臺南市政府 書函

主旨：檢送本府103年1月23日召開「臺南市政府建造執照及雜項執照簽證項目抽查復核小組」103年度第1次復核會議會議紀錄1份，請查照。

103 年「台南市政府建造執照及雜項執照簽證 項目抽查復核小組」第一次會議

屋頂層一遮牆認定一決議

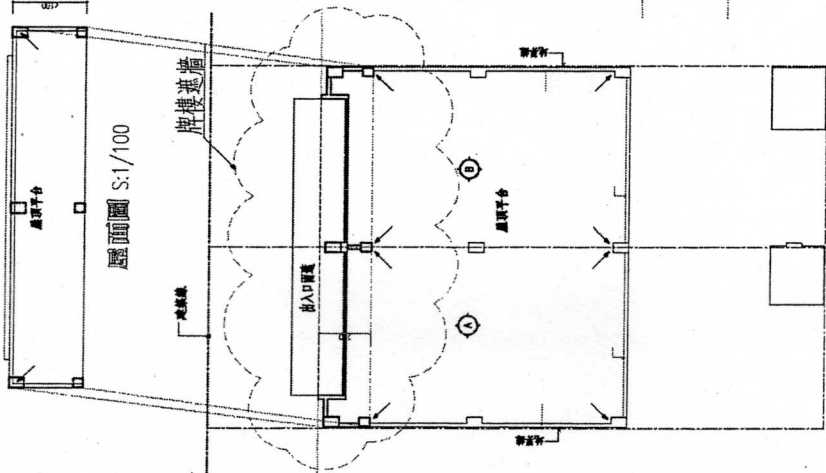
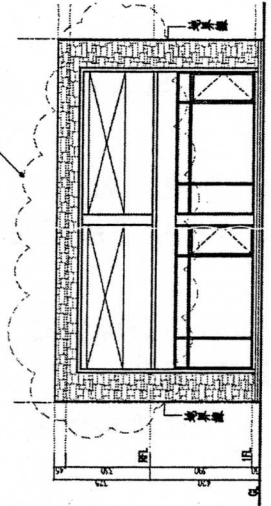
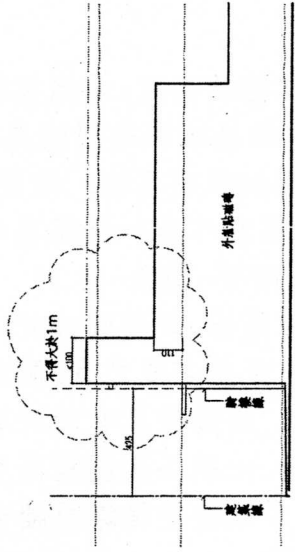
- 一、現行遮牆地檢討是規定於屋突，若屋頂層，上層未設置屋突，面對建築線設置外觀牌樓遮牆，可否比照突牆檢討，其投影面積，計入於圖面積（見附件-屋頂層之牆）
- 二、建築技術規則規定：（五）突初屋面之三分之一以上透空遮牆、三分之二以上透空立體構架供景觀造型、屋頂綠化等公益及綠建築設施，其投影面積不計入第九款第一目屋頂突出物水平投影面積之和。但本目與第一目及第六目之屋頂突出物水平投影面積之和，以不超過建築面積百分之三十為限。

台南市建築師公會意見：本案可視框架式屋脊裝飾物，是屬於屋突一種，按屋突規定檢討。（附解釋令）

決議：以個案認定。比照屋突規定臨接建築線範圍可設置透空遮牆，檢討 1/3 透空率，淨深遮板不得大於 1m，且不超過建築面積 30%。

建築物正面圍牆位置認定—決議

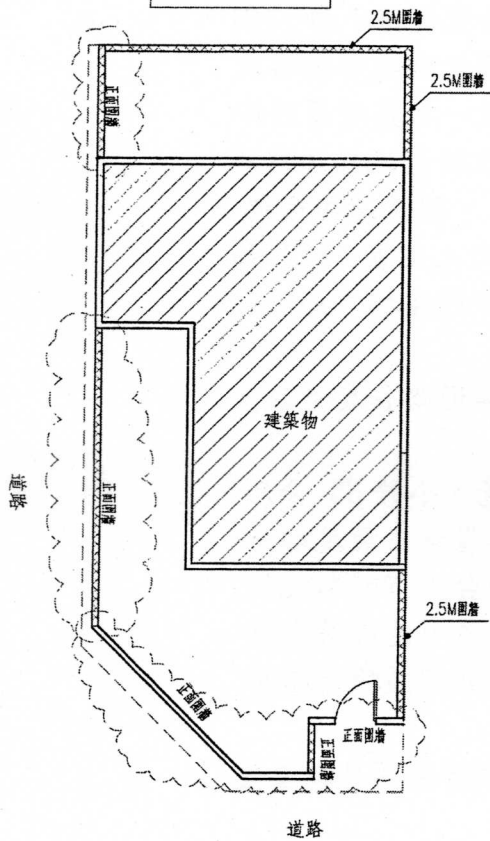
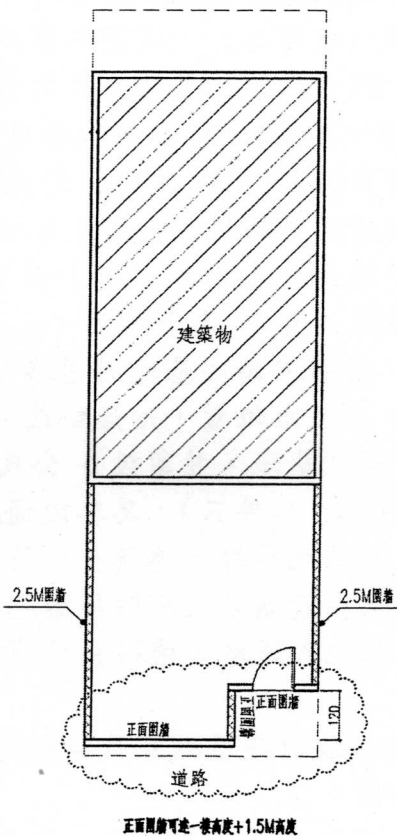
- 一、目前台南市執行圍牆高度，屬建築物正面圍牆可達一樓高度+1.5M 高度其它臨接地界線圍牆為 2.5M。
- 二、現行角地基地兩面臨建築線，被要求依建物設計外觀只能取一面為正面圍牆，高度可達一樓高度+1.5M，另一面臨接建築線圍牆高度為 2.5M(見附件-圍牆-圖 1)
- 三、建物單面面對建築線，若圍牆設計連續 L 型，沒面對建築線側邊圍牆被要求只能設置高度 2.5M 圍牆(見附件-圍牆-圖 2)
- 四、由於面對建築線，圍牆高度有設計延續性的美觀，可否把臨建築線那一面的圍牆，比照正面圍牆高度去認定？

台南市建築師公會意見：臨接建築線或牆面線縱深 2m (按出入口雨遮規定) 視為正面為牆。

決議：圍牆於建築線側，不論縱深，皆視建築物正面圍牆，高度為一樓高度+1.5m。

雲線部份—圍牆於建築線側視為置正面建築物圍牆

決議：（本次僅修正「台南市政府建造執照及雜項執照簽證項目抽查復核小組」102 年度第五次復核會議會議紀錄臨時提案二決議第三點圖 E 及其說明）

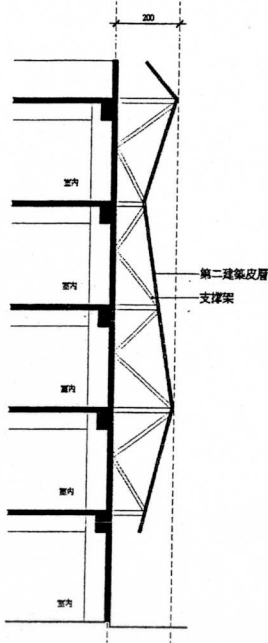
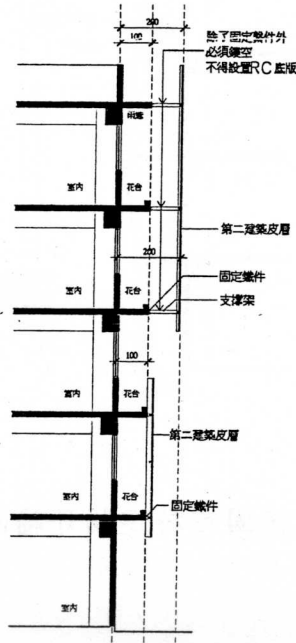
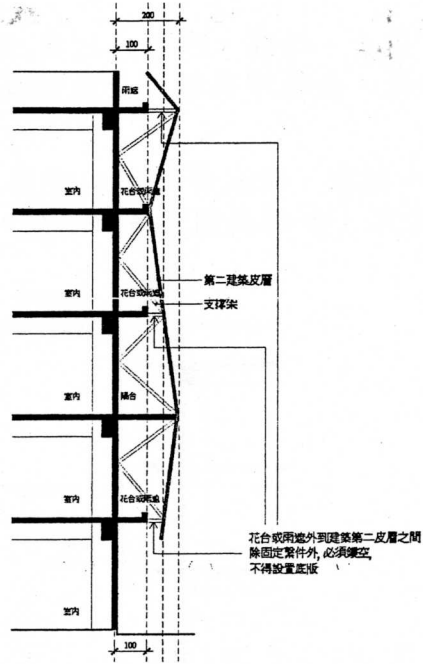
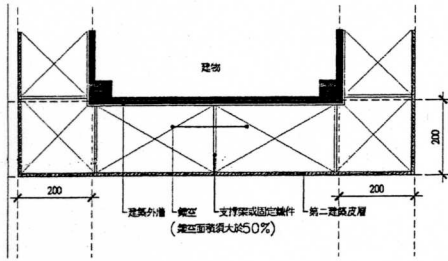
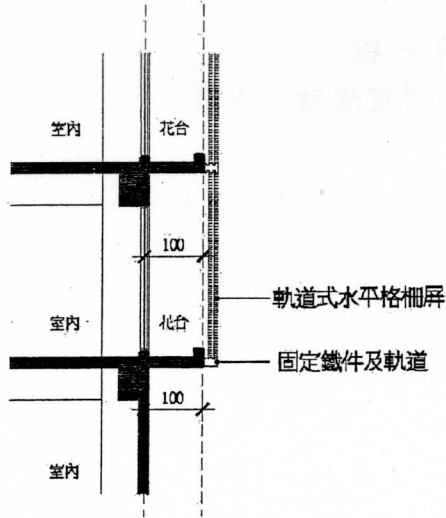
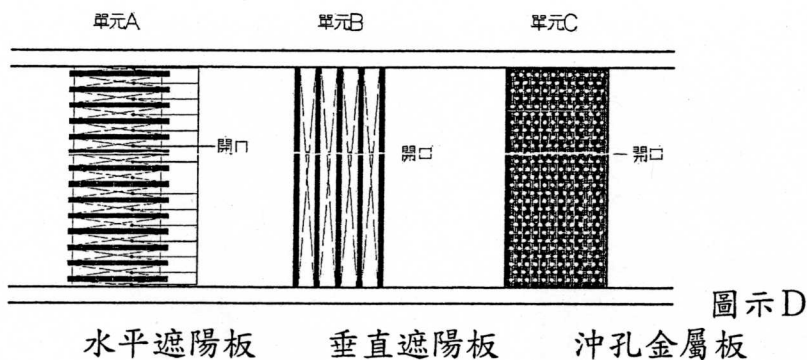
提案九：為考量建築物外殼節能及豐富建築造型、美化都市視覺景觀，於建物外牆、雨庇、花台、陽台、露台，設計另一建築皮層，如外掛各種材質之格柵、格屏、金屬沖孔板、金屬板或玻璃等外飾材料是否可行？其限制規定為何？（提案人：台南市建築師公會）

一、設置於建築物外牆、花台、雨庇外之第二建築皮層，自建築物牆心起算不得超過2公尺（如剖面圖示A1、A2）。

其突出建物外牆、花台、雨庇之平面部份得設置支撐或固定連結、支架或鐵件，且不得設置底板（如圖示 B1、B2）。

設置軌道式水平格柵屏者，得直接固定於建物外牆兩庇、花台構造外緣（如圖示 C）。

之一，即比照建築技術規則第1條第3款遮陽板需有1/2以上遮空率。(如圖示D單元A、B)。

金屬沖孔板開口率須達40%以上(如圖示D單元C)

建築物正面圍牆位置認定

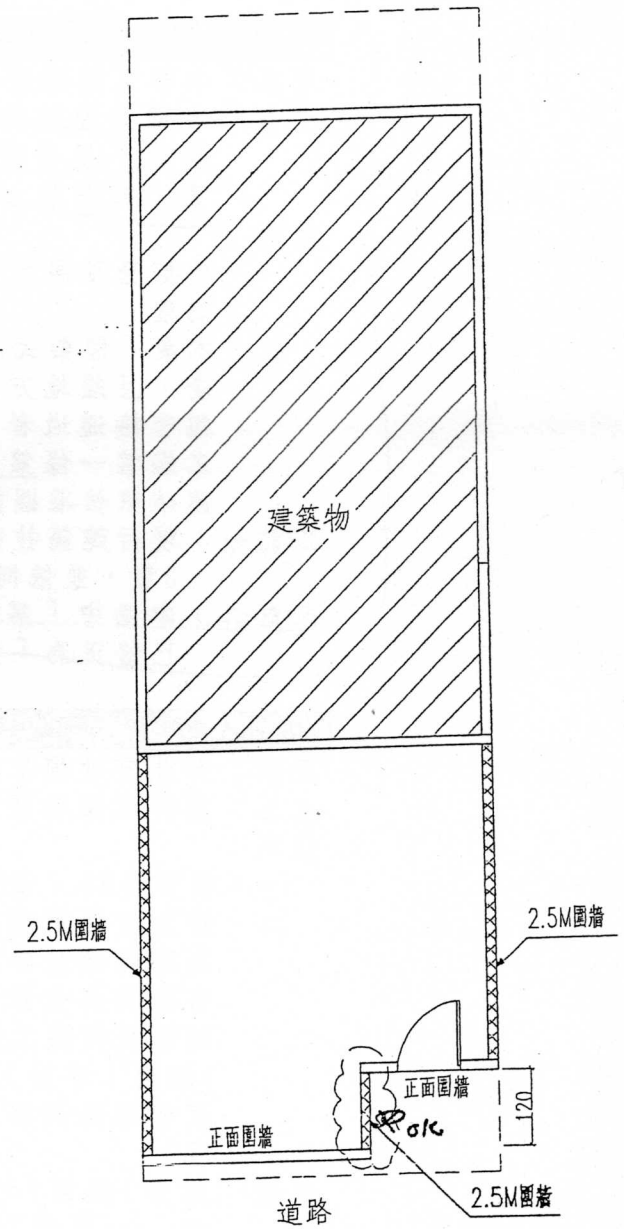
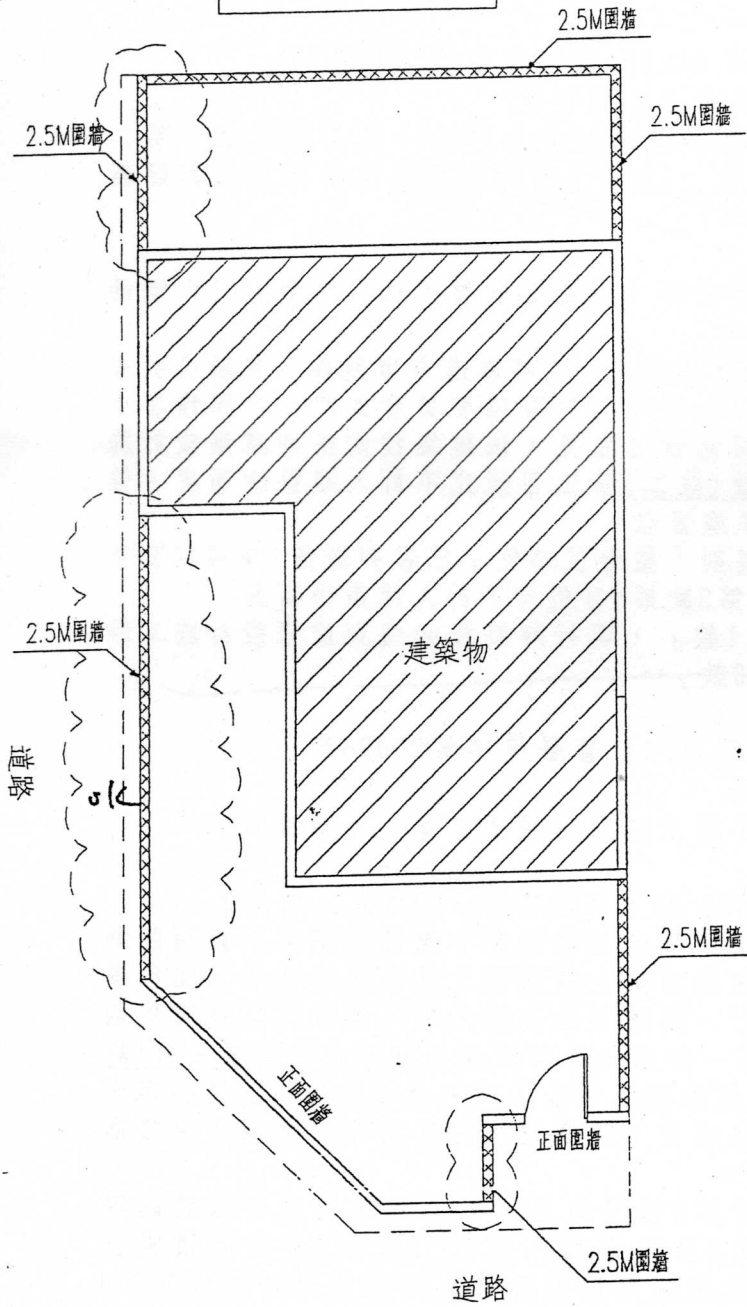
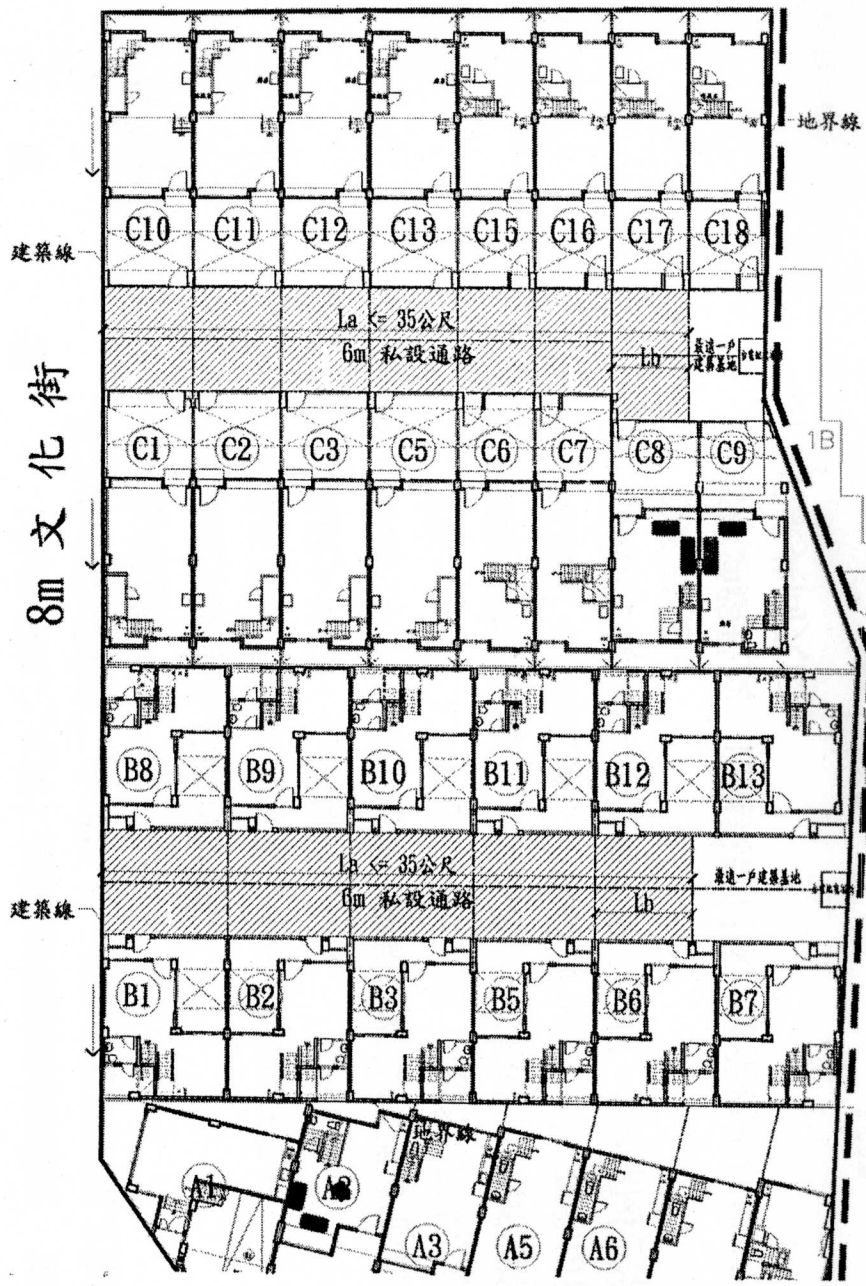
雲線部份可否設置正面圍牆高度???

圖四-1

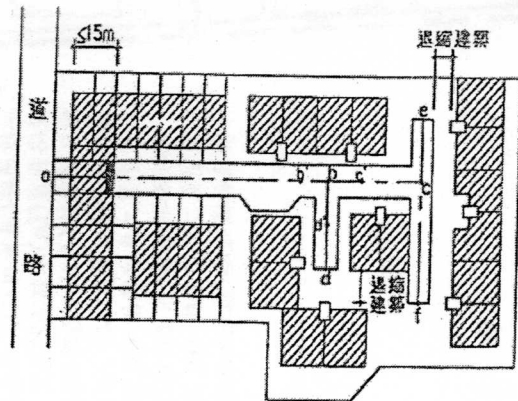
本案各戶均係分照申請之基地，並留設6公尺寬，小於35公尺長之私設通路連通建築線(附件三)，其私設通路僅接至最尾端一戶(B7、B13、C9C、18)基地界線，連接長度符合台南市畸零地使用規則，建築物外牆至私設通路之距離屬退縮建築，是否符合規定？或得依上揭規定基地內通路，通路長度留設至建築物外牆面起4.5公尺之位置？

台南市建築師公會意見：本案於101年第一次「臺南市政府建造執照及雜項執照簽證項目抽查復核小組」第三提案已有決議，當時案例為合照案未對分照案一併討論也未繪製圖說，造成目前執行上對私設道路或基地內通路於長度35公尺後延伸4~5公尺之認定產生疑慮。

- 一. 私設通路(基地內通路)臨接最遠一戶建築物(B7, B13, C9, C18)基地邊界線, 通路長度(La)不超過35公尺, 則該私設通路(基地內通路)不需留設迴車道。
- 二. 該私設通路(基地內通路)臨接最遠第二戶建築物(B6, B12, C8, C17)基地邊界線之長度(Lb), 不得小於下述:
 1. 最遠第二戶建築物 (B6, B12, C8, C17)戶地面層有留設停車位空間時, 臨接私設通路(基地內通路)長度Lb不得小於 3.5公尺。
 2. 最遠第二戶建築物 (B6, B12, C8, C17)戶地面層未留設停車位空間時, 臨接私設通路(基地內通路)長度Lb不得小於 2.0公尺。圖四-1
